监理通知单

工程名称:星恒电源(滁州)有限公司 5.99MW 分布式光伏发电项目

编号:JXM7-ZHJL-004

主题:关于现场检测镀锌支架无立柱底座、三角件、立柱、中后立柱底座及焊接质量相关事宜

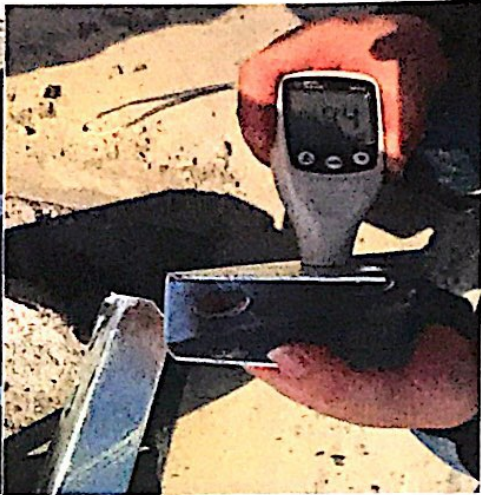
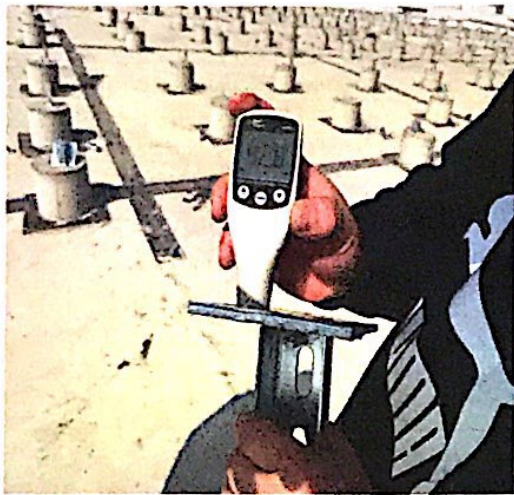
1、经监理部现场巡视检测发现,现场镀锌支架无立柱底座、三角件、立柱、中后立柱底座镀锌层厚度未满足国标《GB/T13912-2002》及图纸相关要求,现场实际测量镀锌厚度见以下图示:

2、经检查现场支架部件焊渣未清理,导致现场支架部件已有生锈现象。

鉴于上述情况要求你单位及时整改,将现场镀锌支架无立柱底座、三角件、立柱、中后立柱底座做退场处理不得使用。待采购合格的材料监理部检测合格后方可进场使用。未清理焊渣直接镀锌的支架部件返厂处理。
